坂上小学校

北小学校

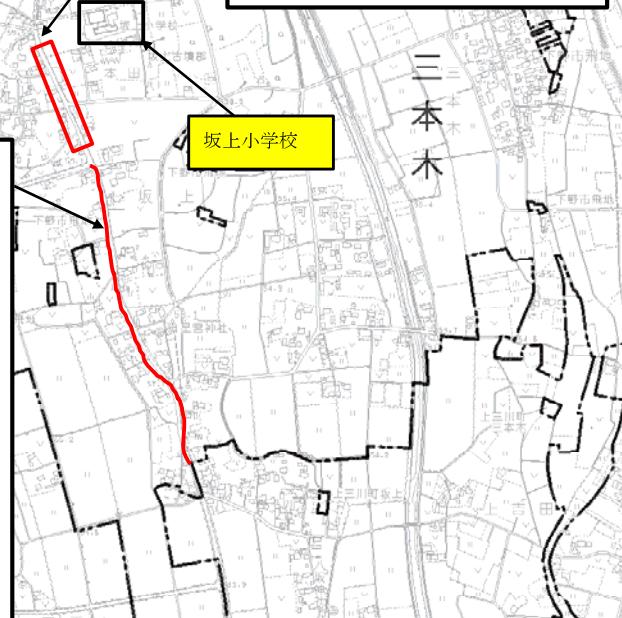
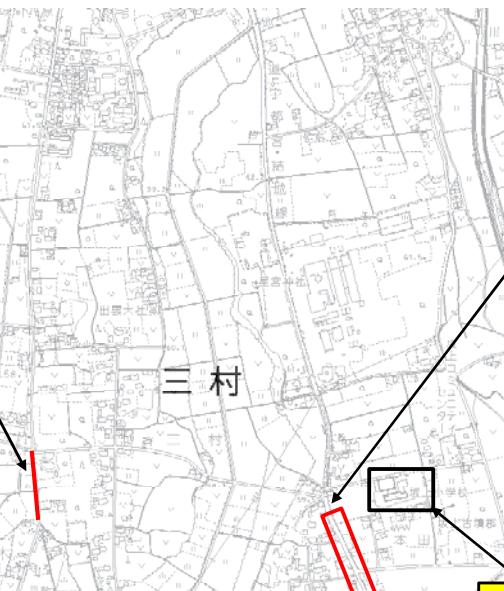
③落合東光園作業所脇の十字路から南方面に児童が登校しているが、歩道がなく危険。

②スクールゾーンの道路標示が北側にしかないため、南側にも希望。

①交通量が多いにもかかわらず、歩道と車道の区別無し。

地権者に除草を依頼する。
外側線を引くことを検討する。

注意喚起の看板設置を検討する。

南側には信号があり、児童が道路を安全に横断できているため、現状維持とする。

片側（東側）歩道が整備済であり、西側の路肩幅も確保されているため、現状維持とする。

通学路の変更を検討する。

注意喚起の看板設置を検討する。

明治南小学校

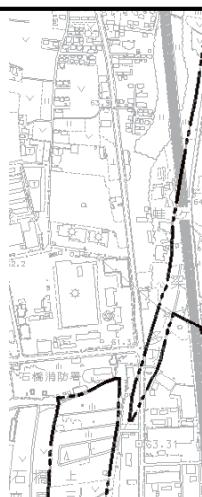
①カーブにより見通しが悪い上、交通量が多く、横断するのに危険。現在、30名の児童が横断。信号機が未設置のため、地域の方に登下校時見守りいただいているが、高齢化で人手が不足していきている。速やかに信号機の設置を希望。

④スクールゾーンの道路標示が消えかかっているため、再塗装を希望。

信号機の設置基準を確認し、該当している場合には信号機の調査に案件として出すことを検討する。

通学路の変更を検討する。

現在通学路として使用していないため、再塗装は行わないものとする。

明治南小学校

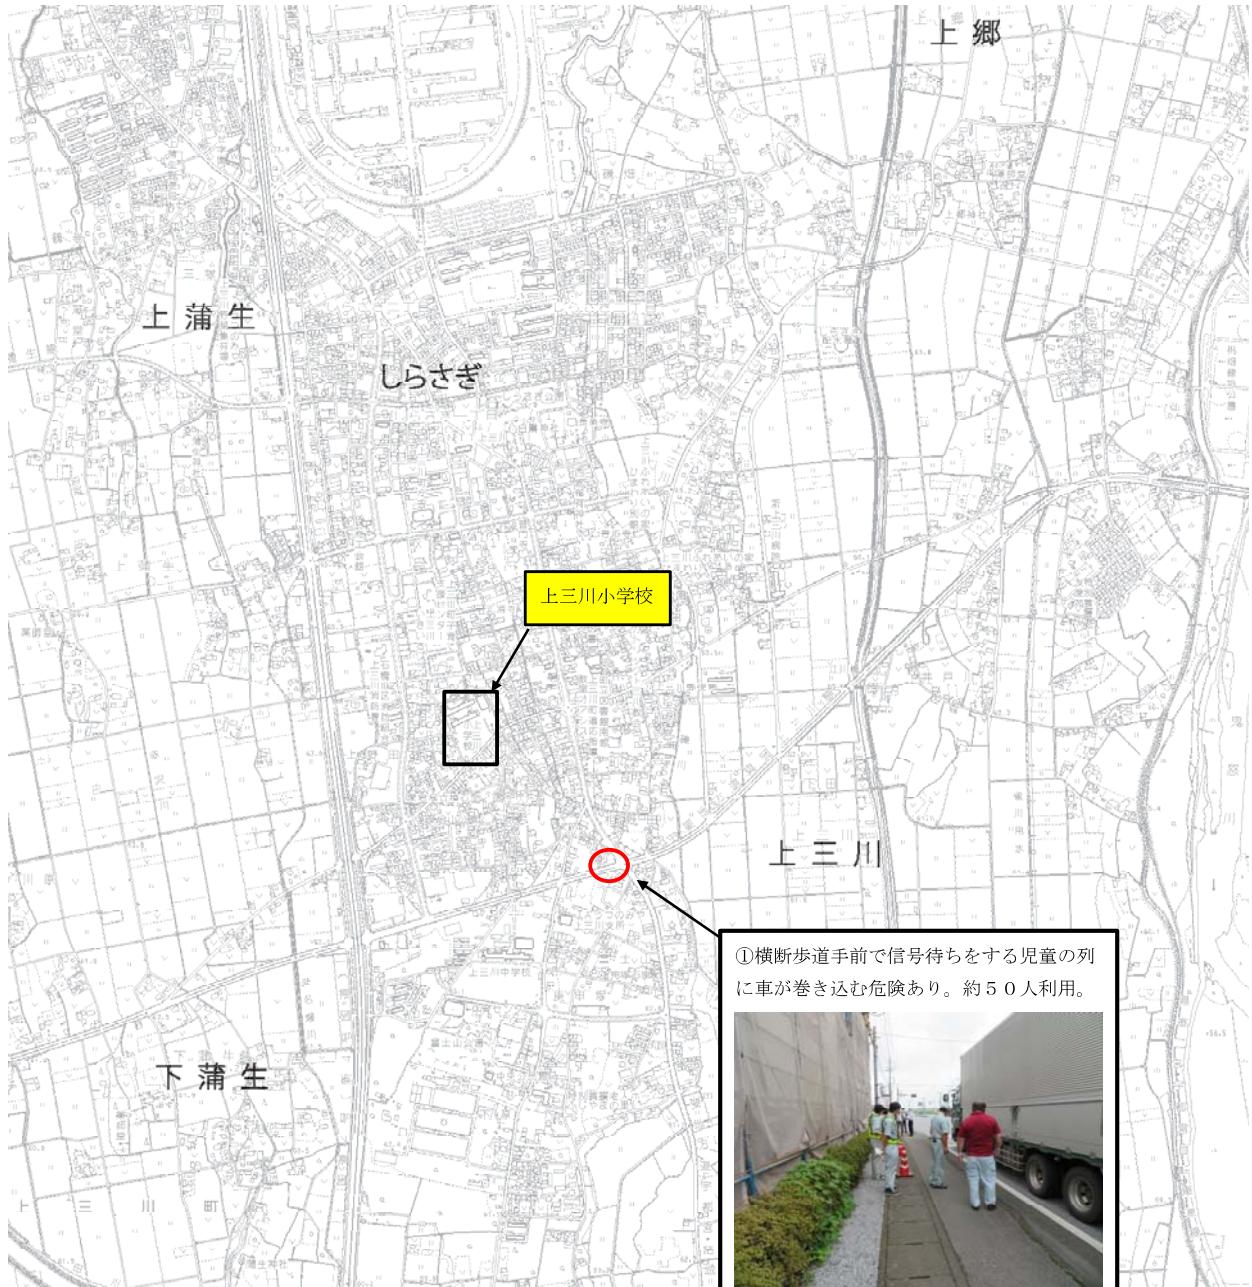
③朝夕の交通量が多いが、歩道と車道の区別が無い。現在17名の児童が登校している。白線（緑色での塗装）の設置を希望。

②道幅が狭いにもかかわらず、歩道と車道の区別がない。現在、35名の児童が通行している。白線（緑色での塗装）を希望。

⑤町道3-249号線を北側から南側へ横断して登校している児童がいるため、横断歩道の設置を希望。

道路南側にカラー塗装を検討する。

農村公園南側（ビニールハウス周辺）から国道352号に向かい外側線及び「通学路注意」の文字設置を検討する。

横断歩道間の間隔が狭く、設置基準を満たしていないため設置はできない。

通学路の変更を検討する。
